K断層の性状

K断層の連続性評価について

K断層の連続性評価について
K断層の性状(北西法面)

D-1トレンチ断面図(断面位置図)

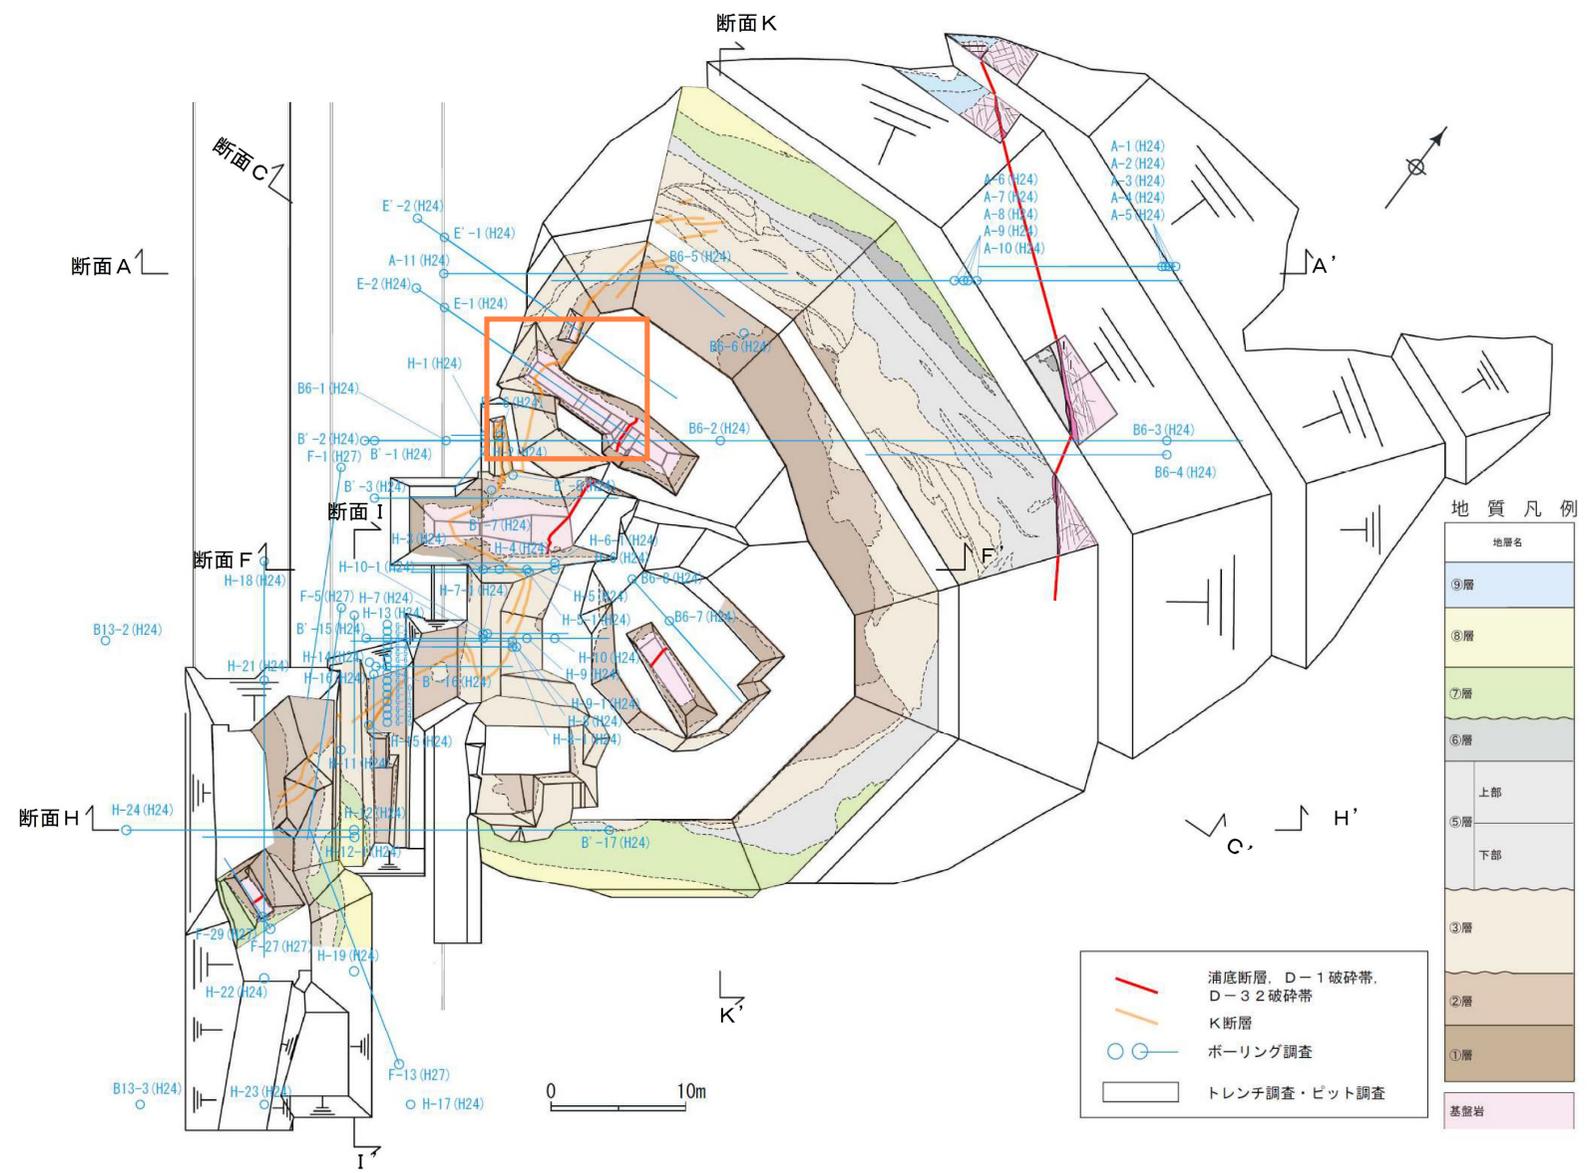
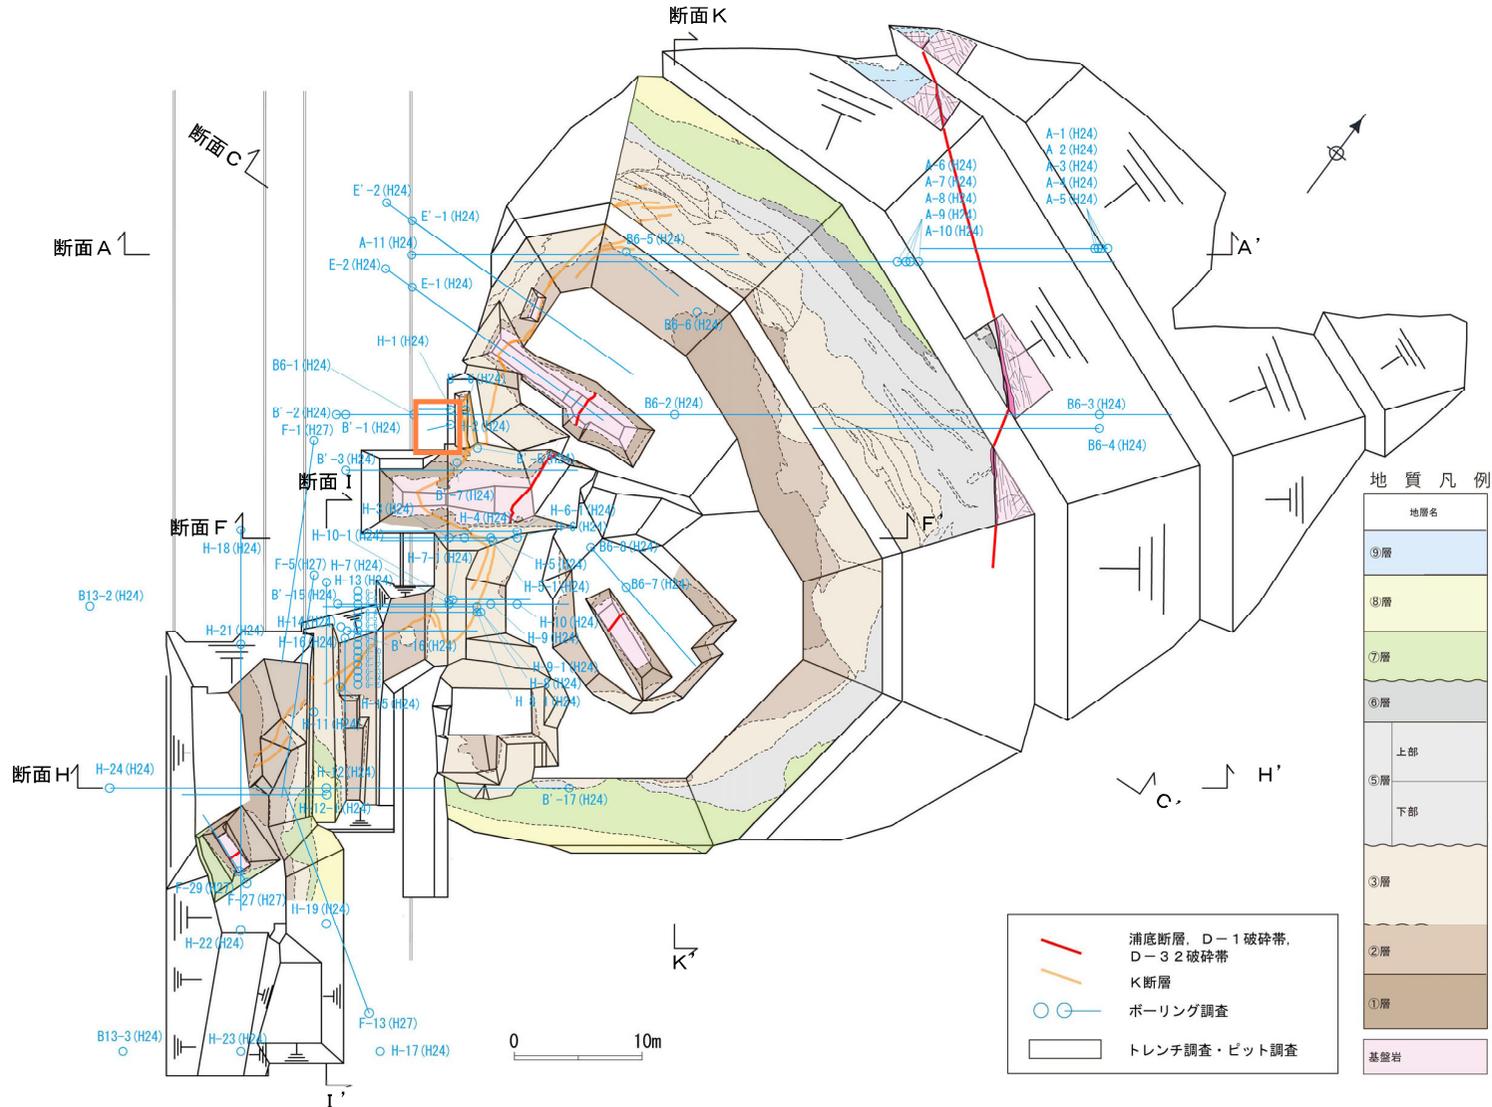
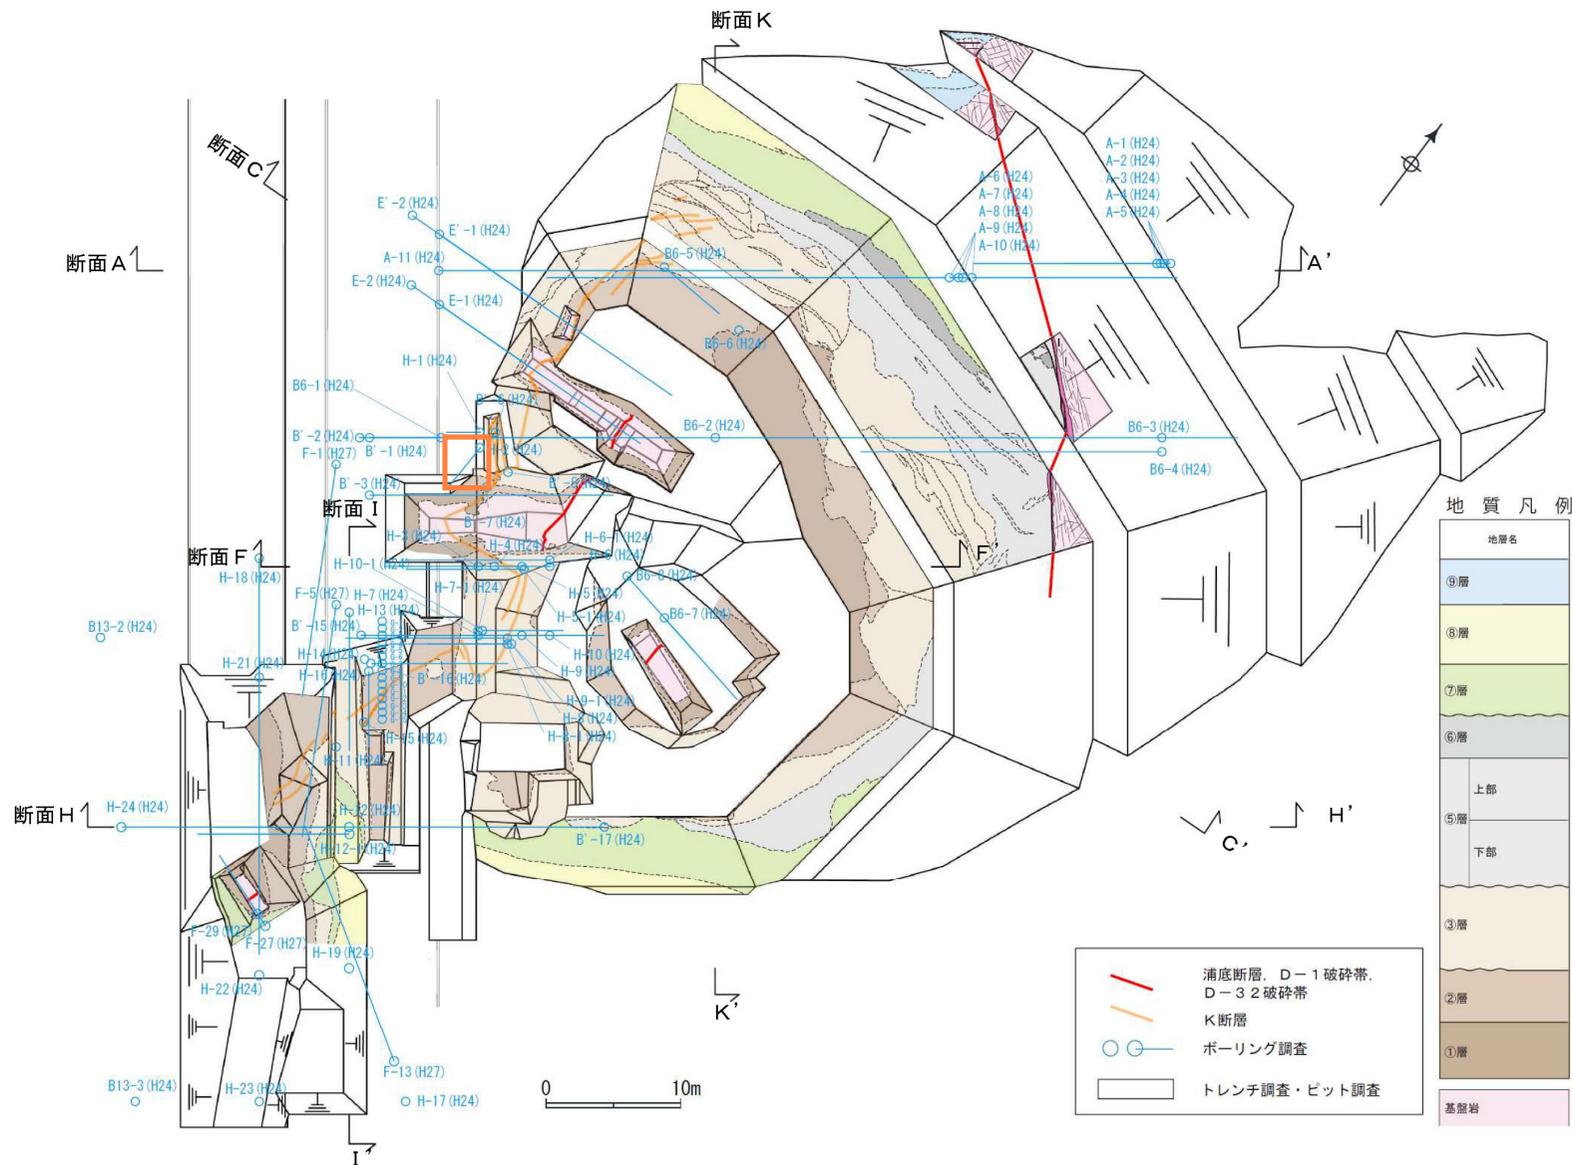
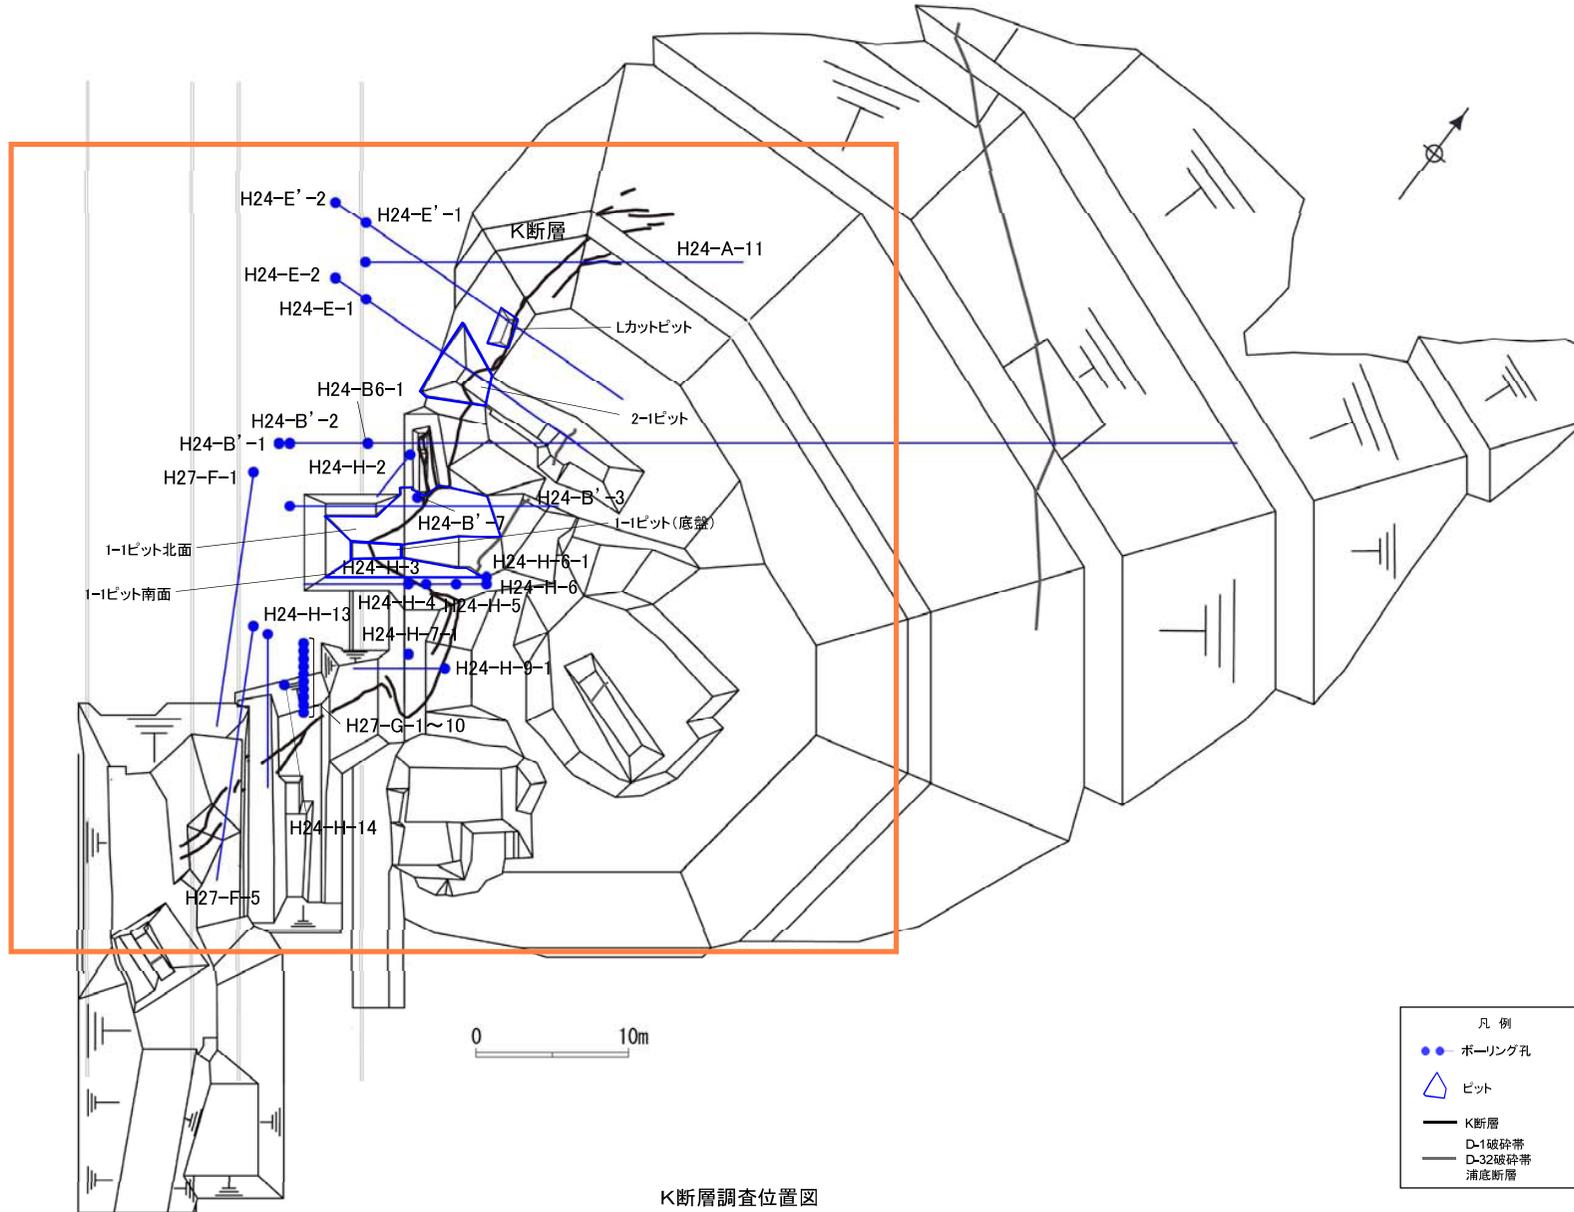
139 : 2-1ピット底盤を掘り込み後の形状に修正

K断層 調査位置図

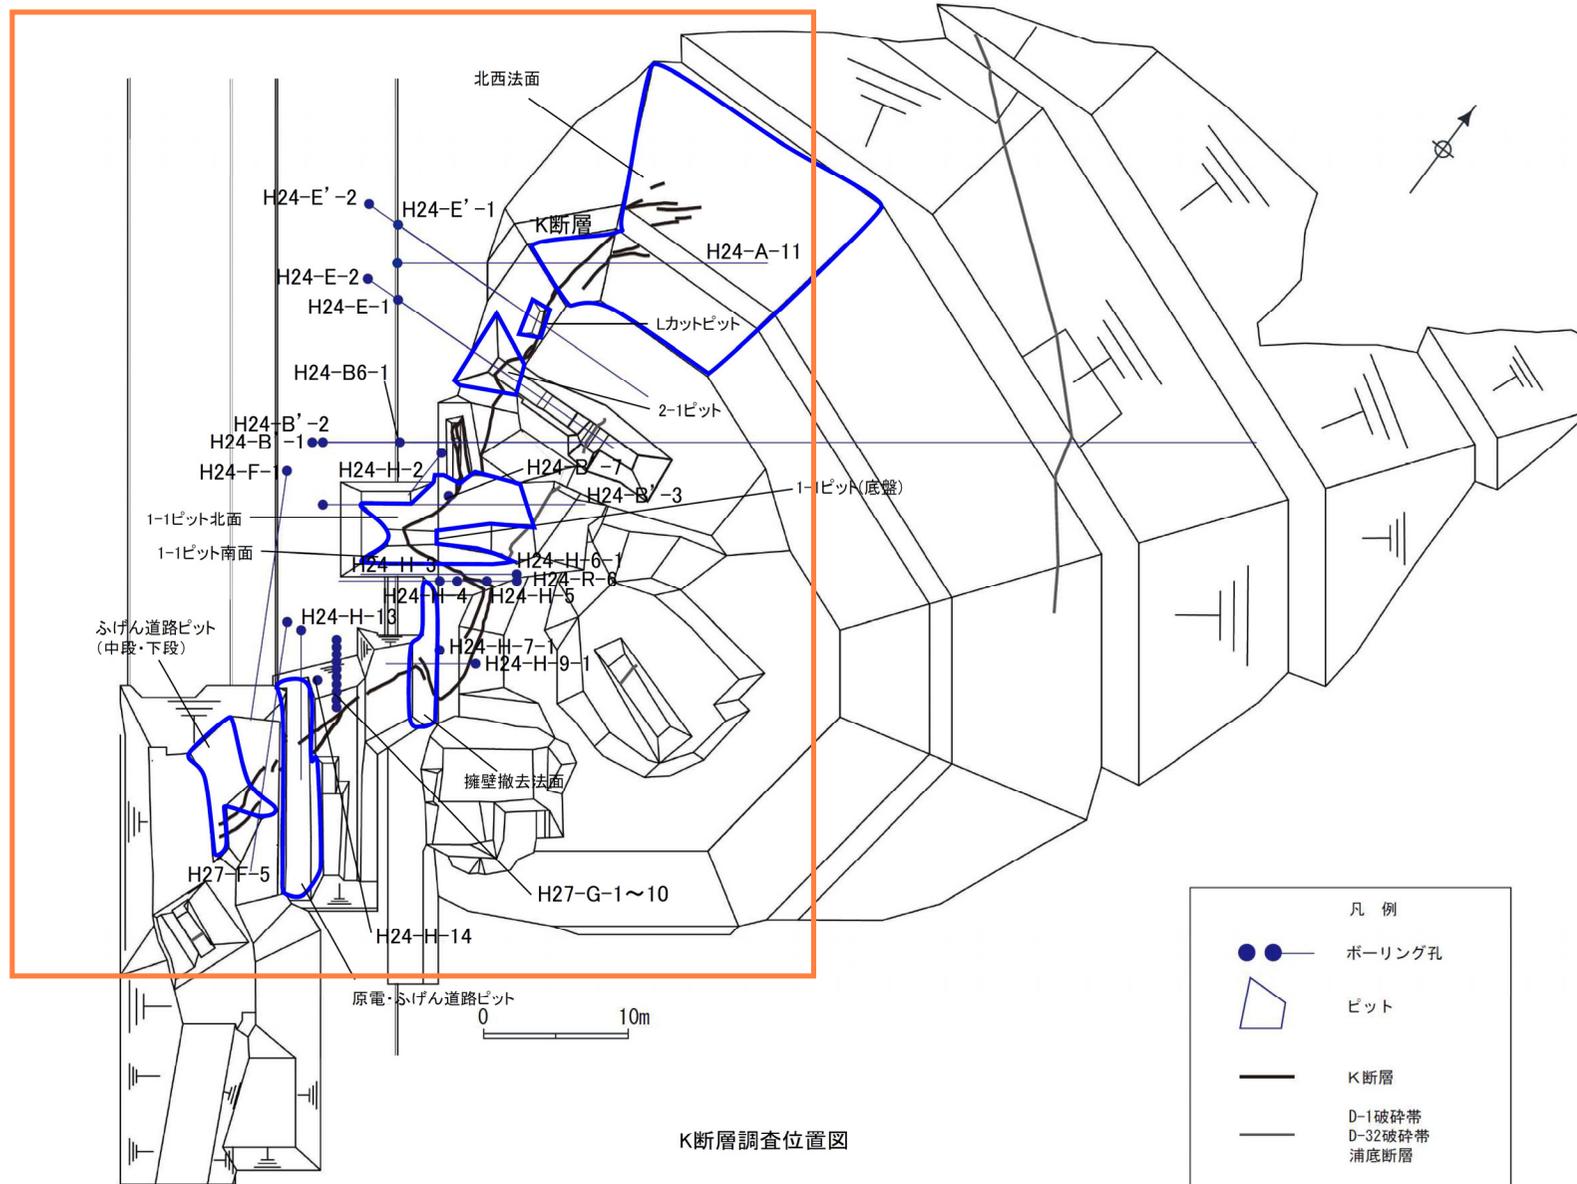
141: ボーリング位置を修正 (北にずれていたため修正)
 140: 2-1ピット底盤を掘り込み後の形状に修正
